KAMPERIS GROUP SCRAP

ΔΗΛΩΣΗ ΣΥΜΜΟΡΦΩΣΗΣ

Προσωρινή έκθεση έκτακτου μερικού ελέγχου

Φωτογραφία 1 & 2: Αποτύπωση εδάφους απόθεσης υλικών κατά τον καθαρισμό και την βελτίωσή του με σκυρόδεμα

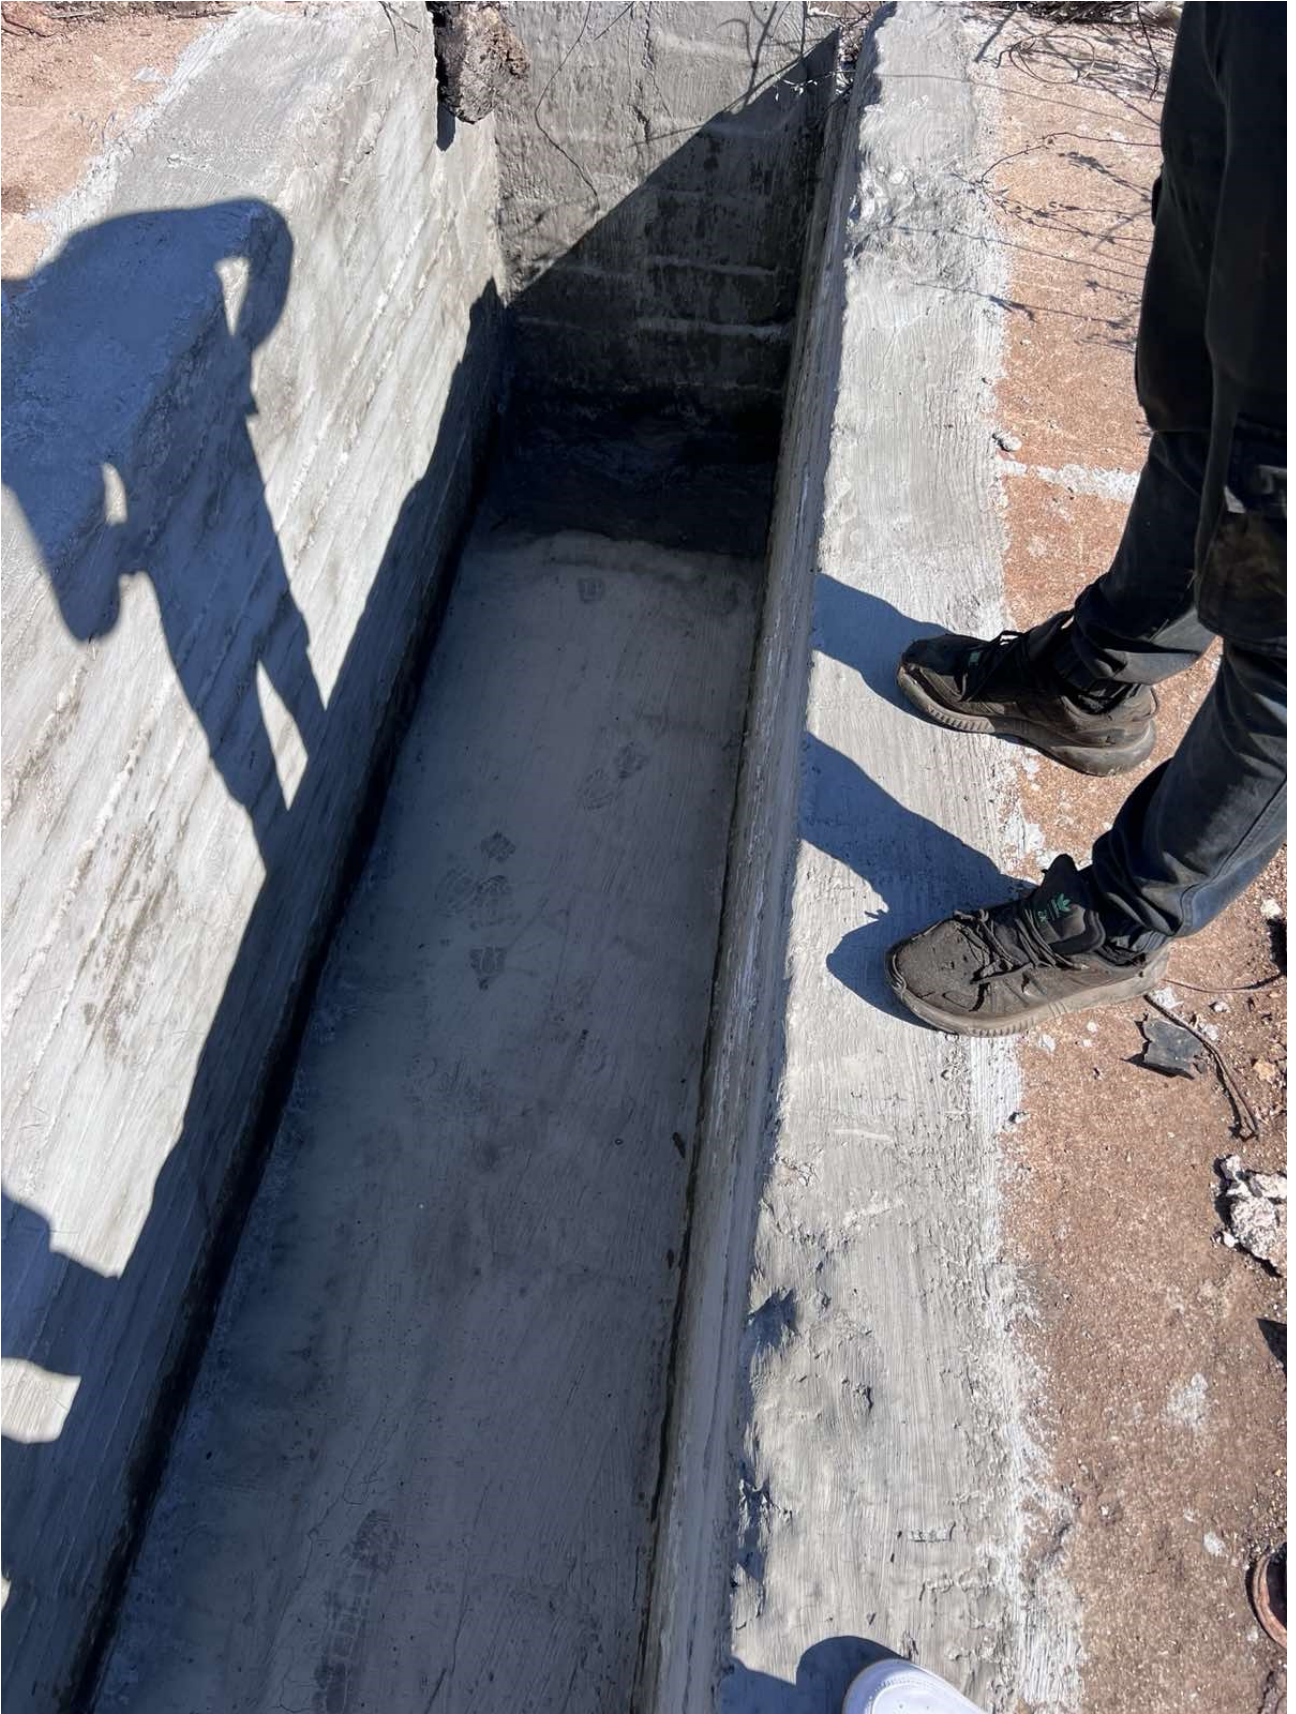
1^η Παράβαση: «Αποθήκευση των αποβλήτων απευθείας στο έδαφος.»

Στις φωτογραφίες που ακολουθούν παρουσιάζεται ο χώρος, όπως έχει διαμορφωθεί σήμερα, με την πλήρη απομάκρυνση των υλικών από τα σημεία που αποτυπώθηκαν κατά την αυτοψία.

Επιπλέον, ο χώρος αυτός στεγανοποιήθηκε με κατάλληλη στρώση οπλισμένου σκυροδέματος, ώστε σε περίπτωση διαρροής στο μέλλον προς αυτές τις επιφάνειες, να περιοριστεί σημαντικά η πιθανότητα ρύπανσης του εδάφους:
